Evidenční list vyhrazené změny

Evidenční číslo a název Stavby: d202400295 Číslo a název stavebního objektu/provozního souboru (SO/PS): Rekonstrukce ul. Husova 2. etapa - úsek Jiráskova - Blatenská, Chomutov Číslo a název podobjektu/rozpočtu: SO 100	Číslo SO/PS / / číslo Změny SO/PS: Změna č.16	Číslo ZBV: XVI
--	---	---

Popis Změny:

Název ZBV: Úprava výměr dle geodetického zaměření

Příloha: Situace se zaměřením ploch a délek

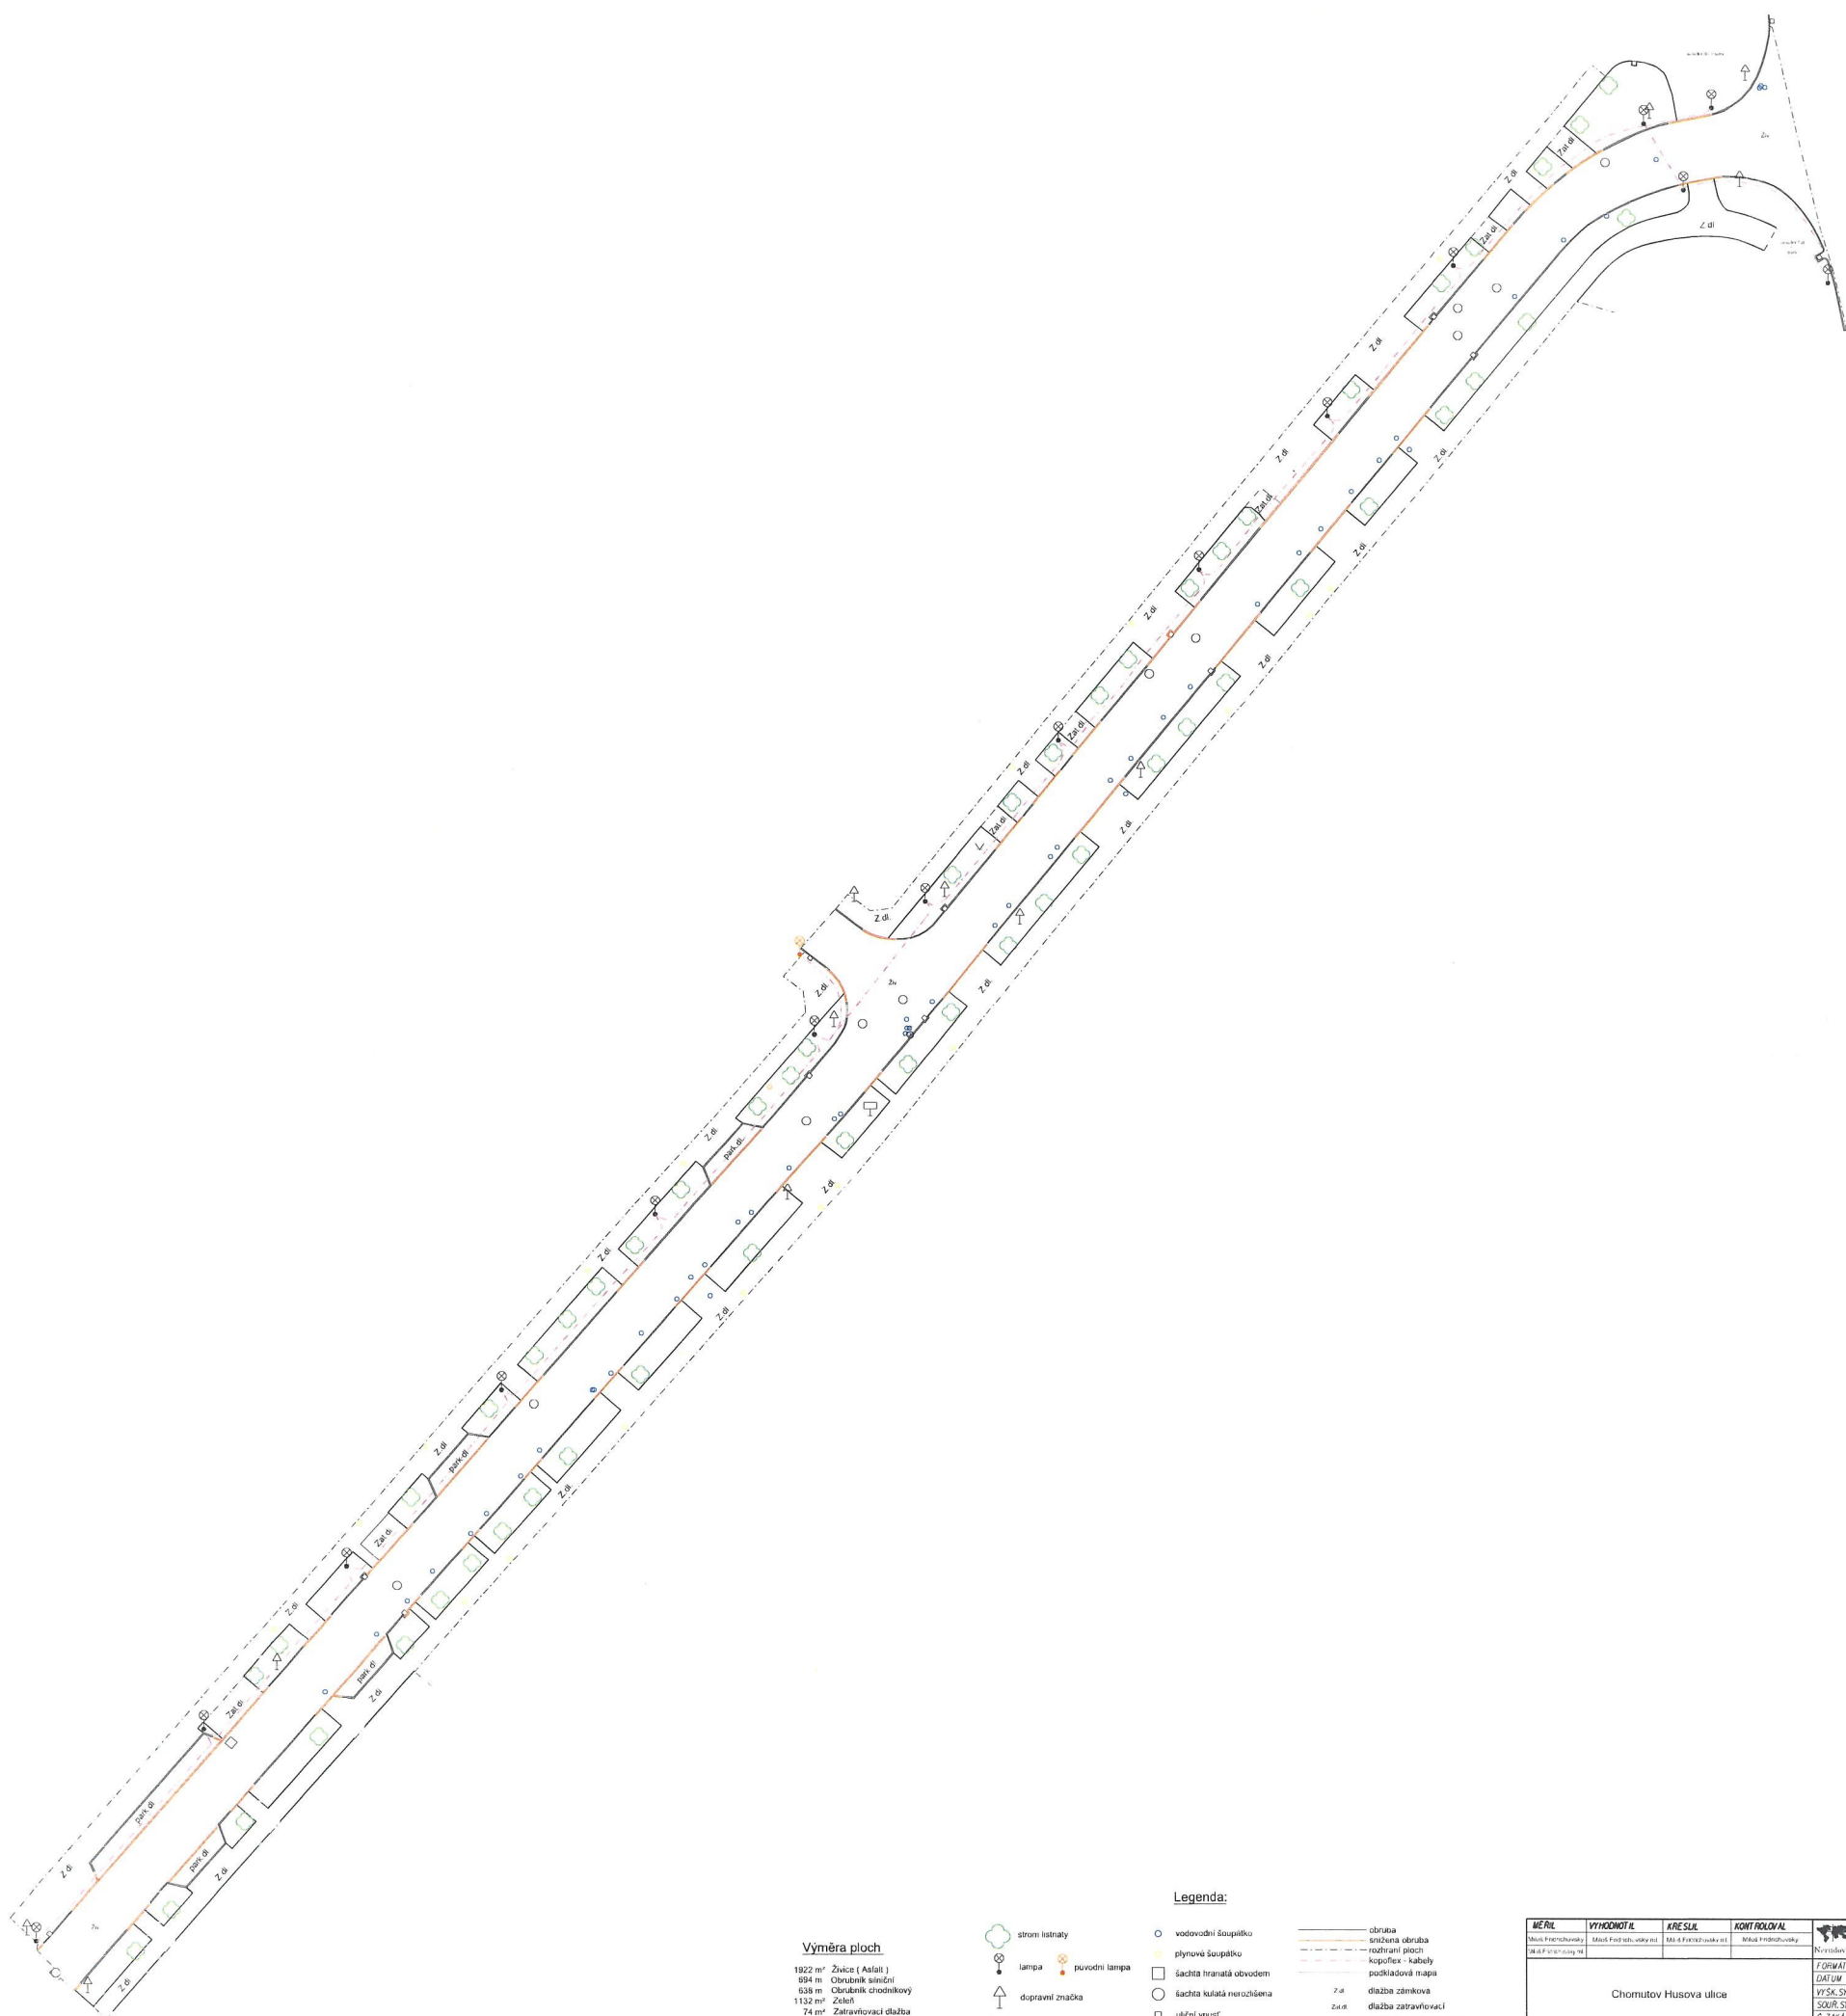
Tato změna se týká doměření množství položek v Rozpočtu, jejichž množství nebylo předmětem Variace, ale je vyhrazenou změnou závazku v souladu s ustanovením § 100 odst. 1 a § 222 odst. 2 zákona č. 134/2016 Sb., o zadávání veřejných zakázek.

17	Pol. č.39 - Podklad ze štěrkodrtě ŠD tl 150 mm Dle SOD 1932,00m2. Odpočet 10,00m2 Dle geodetického zaměření bylo provedeno 1922 m2.
18	Pol. č.40 - Podklad ze štěrkodrtě ŠD tl. 270 mm Dle SOD 966,00m2. Po geodetickém zaměření se 10 m2 komunikace odečítá, proto se odečítá i část sanace ŠD, která byla 50% z celkové výměry, tedy 1922*0,5 - 966 (dle VV položka č.40)

19	Pol. č.41 - Kladení zámkové dlažby komunikací pro pěší tl 60 mm skupiny A pl přes 300 m2 Dle SOD 1435,00m2. Odpočet 312,00m2. Dle geodetického zaměření bylo provedeno 1123 m2 zámkové dlažby tl. 6 cm, ve výkazu výměr je 1435 m2.
21	Pol. č.43 - Dlažba skladebná betonová 20x10x6 cm přírodní Dle SOD 1434,748m2. Odpočet 328,937m2 - položka vázaná, vynásobena koeficientem materiálu a odečtena od položky č.43 z výkazu výměr.
22	Pol. č.44 - Podklad ze štěrkodrtě ŠD tl 200 mm Dle SOD 755,00m2. Odpočet 105,00m2 - nebylo realizováno na základě požadavku investora.
25	Pol. č.48 - Kladení betonové dlažby komunikací pro pěší do lože z betonu - předlažba. Dle SOD 106,00m2. Odpočet 106,00m2 - Nebylo realizováno v komunikaci podél silničních obrubníků.
26	Pol. č.49 - Dlažba skladebná betonová 20x10x8 cm přírodní. Dle SOD 108,12m2. Odpočet 108,120m2 - Nebylo realizováno v komunikaci podél silničních obrubníků.

23.	Pol.č.45 - Kladení zámkové dlažby pozemních komunikací tl 80 mm skupiny A pl přes 300 m2. Dle SOD 357m2. Navýšení o 75,5m2. Dle geodetického zaměření bylo provedeno 425,5 m2 zámkové dlažby tl.8 cm, ve výkazu výměr je 357 m2 a bylo připočteno navíc 7 m2 za napojení chodníku a vjezdu u domu č.78.

32.	Pl.č.54 - Podklad ze štěrkodrtě ŠD tl 230 mm. Dle SOD 50m2. Navýšení o 24m2. Dle geodetického zaměření bylo provedeno 74 m2 vegetační dlažby	
42.	Pol.č.66 - Osazení zahradního obrubníku betonového do lože z betonu s boční opěrrou. Dle SOD 435,7m. Navýšení o 190,3m. Dle geodetického zaměření bylo provedeno 638 m chodníkových obrubníků, odečítá se neprovedených 12 m ze ZBV č.6. 638-12=626. 626-435,7=190,3.

67.	Pol.č.7 SÚ - Rozprostření ornice tl vrstvy do 250 mm pl přes 500 m2 v rovině nebo ve svahu do 1:5. Dle SOD 456m2. Navýšení o 593m2. Dle geodetického zaměření bylo provedeno 1132 m2. Z tohoto důvodu došlo k navýšení položek o 676 m2. Po odečtení 30 m2 je skutečnost 646 m2. Po odečtení 53 m2 (prostor okolo stromů 53 ks) je výměra 593 m2.
